## ケーブルランププレートの仕様変更

製品名	現行品 型番	後継品 型番
ケーブルランプ プレート	NPO-36UCCP	NPO-36UCCP2
	NPO-42UCCP	NPO-42UCCP2
	NPO-46UCCP	NPO-46UCCP2

# 別紙

NPO-36UCCP

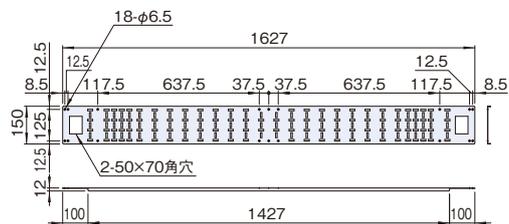
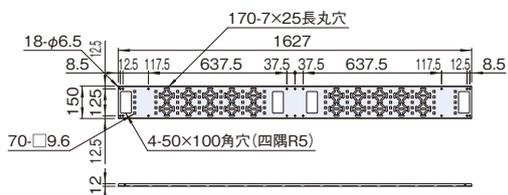
- ・改良の為、配線用の穴を変更（別紙参照）  
後継品は、□9.6の穴に配線バー（NPBAR-100B）を取付可能
- ・後継品は外形サイズやラック取付用の穴（φ6.5）と鉛直方向のピッチを変更しない為、  
適合ラックは現行品と同一
